Oggetto : Impianto per la produzione di energia elettrica e termica mediante combustione di rifiuti speciali non pericolosi - Comune di Cavaglià, località Gerbido (BI)– Chiarimenti di Marzo 2024

A nome del Movimento Valledora, invio le allegate osservazioni al progetto citato.

Data: 8.4.2024

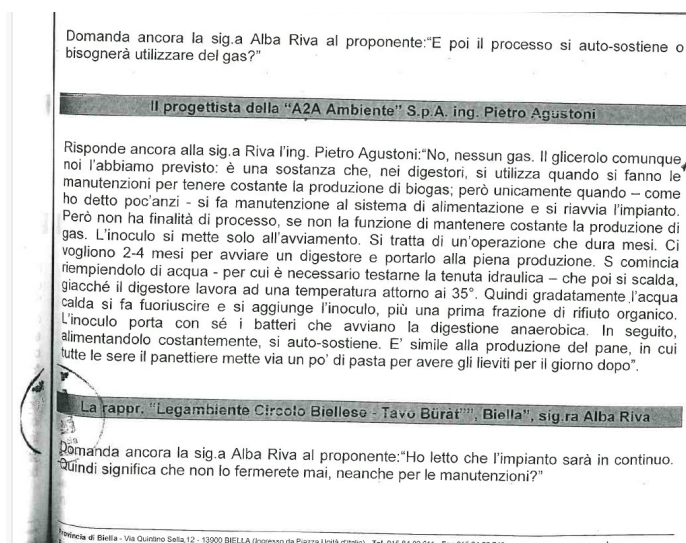
Nel progetto viene citata l'esistenza di un setto separatore tra falda superficiale e falda profonda che dovrebbe fare da argine agli eventuali inquinanti. In realtà, proprio in conseguenza di quanto espresso in precedenza, vi è un collegamento tale per cui non si possono fare distinzioni e si può considerare come 'unico' l'acquifero sottostante.

L'eventuale presenza di lenti argillose riscontrabili durante i sondaggi, non dà alcuna garanzia che le stesse siano in grado di isolare le parti inferiori dell'acquifero.

Ne consegue che il pericolo di inquinamento delle acque utilizzate per il consumo umano è prevedibile sia per gli eventuali sversamenti di sostanze pericolose che per le ricadute al suolo delle emissioni e successiva percolazione attraverso il terreno.

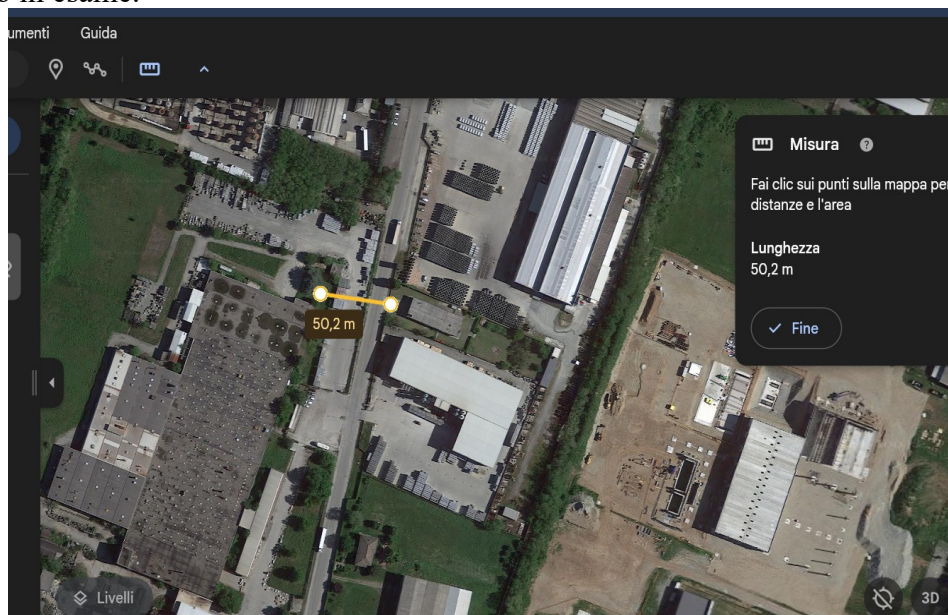
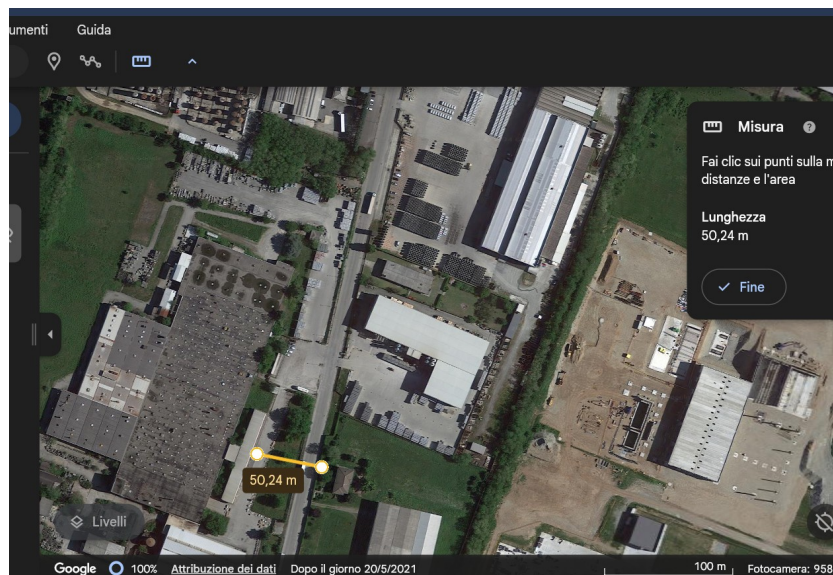
Le emissioni di materiali inquinanti sono indubbie e difficilmente quantificabili in quanto la miscela di rifiuti sarà eterogenea e le quantità di rifiuti immessi potrebbero essere maggiori dei 278.000 T/anno previsti poiché l'obiettivo è avere la massima produzione di energia elettrica. Con questi presupposti è del tutto teorica la quantità e qualità dei composti emessi e diventa anche difficile stimarne le ricadute al suolo.

I terreni sono attualmente in ottime condizioni qualitative ma saranno ovviamente bersaglio delle ricadute che, contrariamente a quanto asserito dallo studio, potrebbero ripercuotersi sulle coltivazioni, come da [Studio SpoTT](#) dell'Agosto 22 in cui si associa al processo di combustione l'anomala presenza di furani nel foraggio.
